Affaire suivie par : Romain Cailleaux  
romain.cailleaux@developpement-durable.gouv.fr  
Tél : 02 72 74 78 06  
Réf : N4-2024-796

## Rapport de l'inspection des installations classées

Autorisation environnementale unique

<b>Société : ENR GIE SOUDAN</b> <b>Commune : Soudan</b> N° GUN Env : 0006306698	
<u>Date du dépôt du dossier de demande par l'exploitant :</u> V1 : 21/08/2023 complété dans une V2 le 16 juillet 2024	<u>Situation de l'établissement :</u> <input checked="" type="checkbox"/> En construction <input type="checkbox"/> En fonctionnement
<u>Portée de la demande :</u> <input type="checkbox"/> Nouveau projet (établissement nouveau) <input checked="" type="checkbox"/> Extension – Modification <input type="checkbox"/> Régularisation	
<u>Type de demande et champs réglementaires couverts par la demande :</u> <input checked="" type="checkbox"/> Autorisation au titre des installations classées pour la protection de l'environnement (ICPE) – article L.181-1-2° du Code de l'environnement <input type="checkbox"/> Autorisation au titre des installations, ouvrages, travaux, aménagements soumis à la loi sur l'eau (IOTA) – article L.181-1-1° du Code de l'environnement <input type="chec

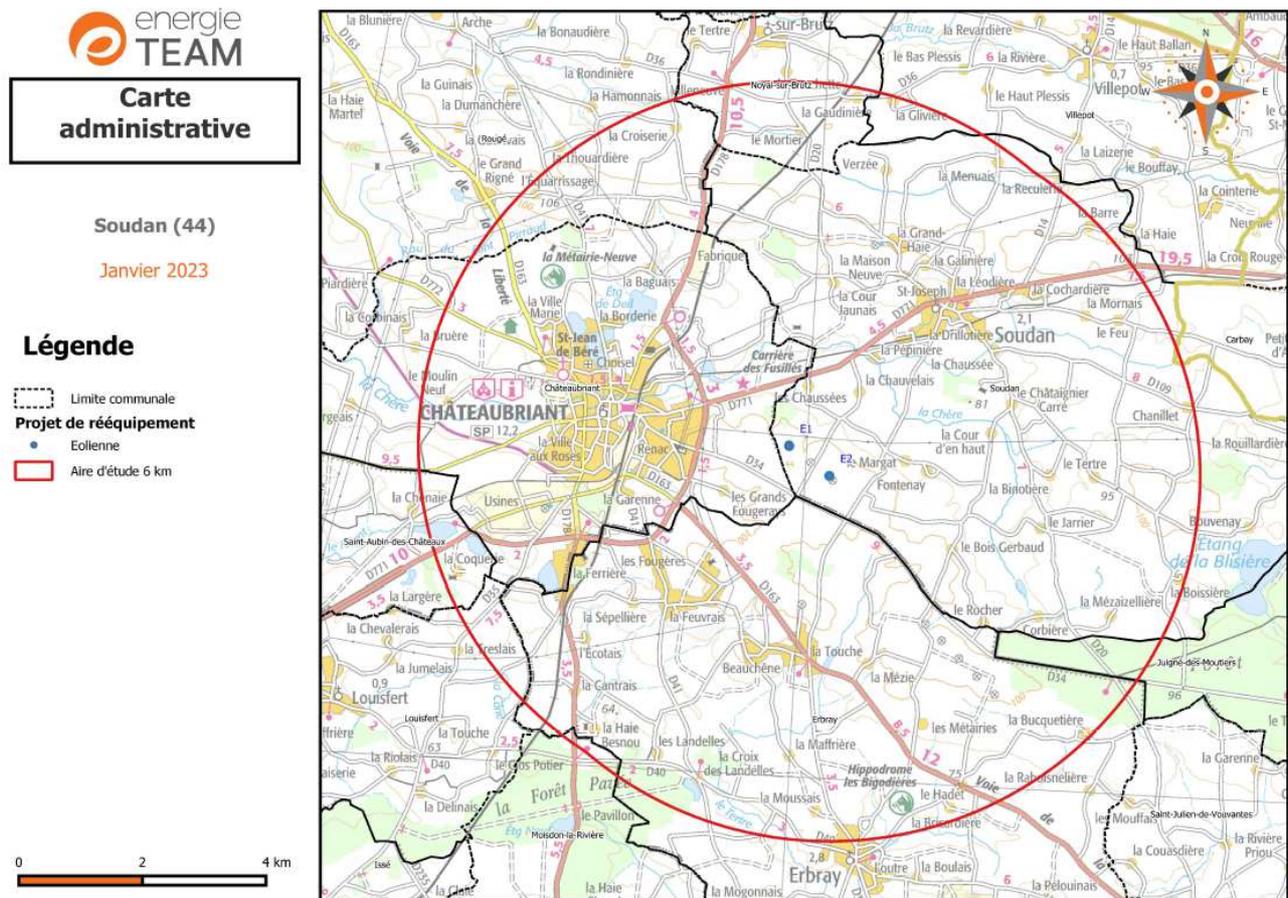
La carte 51 au chapitre 4.2.3.2 de l'étude d'impact, présentée en page 10 du présent rapport, indique que l'implantation de l'éolienne E1 sera dans une zone à forte sensibilité pour les chiroptères. L'exploitant ne justifie pas d'un point de vue technico-économique la raison de ce choix alors qu'une zone de plus faible sensibilité est adjacente.

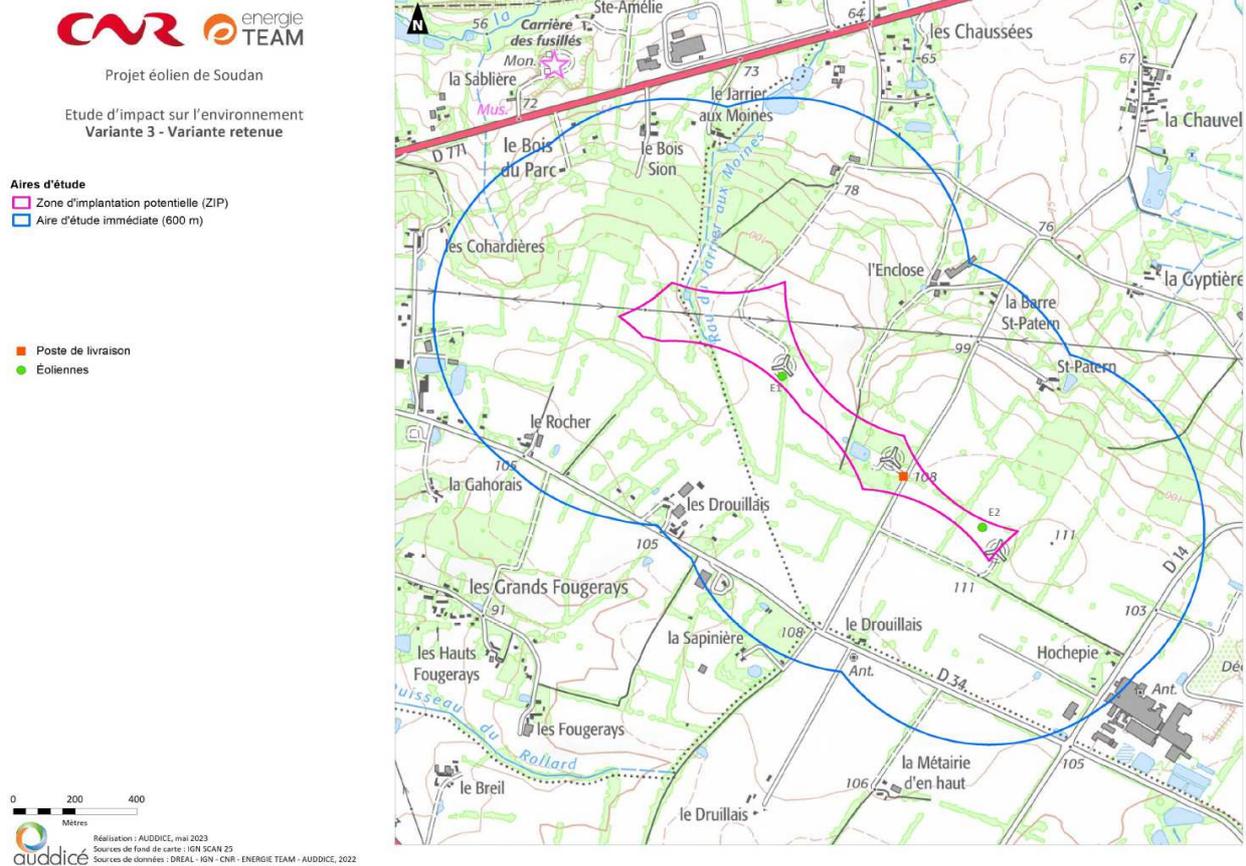
Le gabarit d'éolienne retenu permet de conserver une hauteur minimale de garde entre le bout de pale et le sol de 47 m. Cette hauteur de garde est supérieure à la hauteur minimale de garde de 40 m, préconisée dans la doctrine régionale et visant à réduire les risques d'impact par collision avec la faune volante. Toutefois, la société française pour l'étude et la protection des mammifères (SFPEM) indique que pour les éoliennes ayant un rotor de diamètre supérieur à 90 m et étant amenées à être autorisées, une hauteur de garde minimale de 50 m est souhaitée. Le présent projet approche cette grandeur.
